SERVICE INFO – INA 0188

Napinacz paska osprzętu 533 0075 30

Sprawdzić długość śruby

Foto: Po prawej stara wersja / po lewej nowa wersja

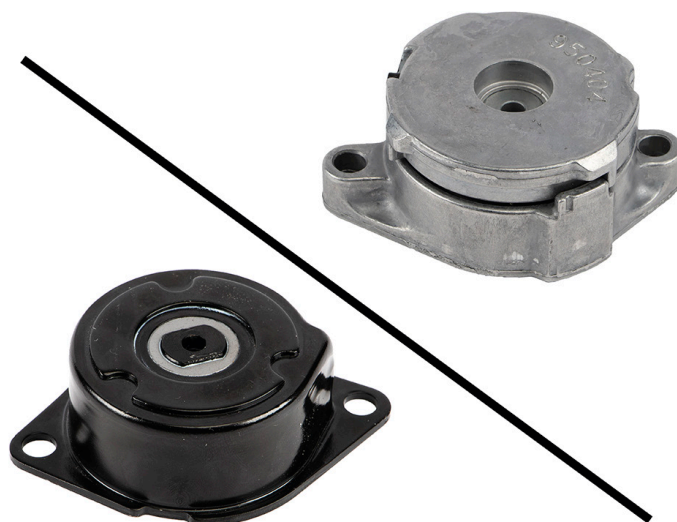
W związku z ciągłym doskonaleniem produktów, napinacz 533 0075 30 został zmodyfikowany. Do prawidłowego montażu nowej wersji wymagane są krótsze śruby. Śruby M8x35 zastąpiono śrubami M8x22.

Informacja serwisowa wskazuje optyczne różnice pomiędzy poprzednią wersją (po prawej) i nową wersją (po lewej),

Do montażu nowej wersji napinacza 533 0075 30 wymagane są śruby M8x22!
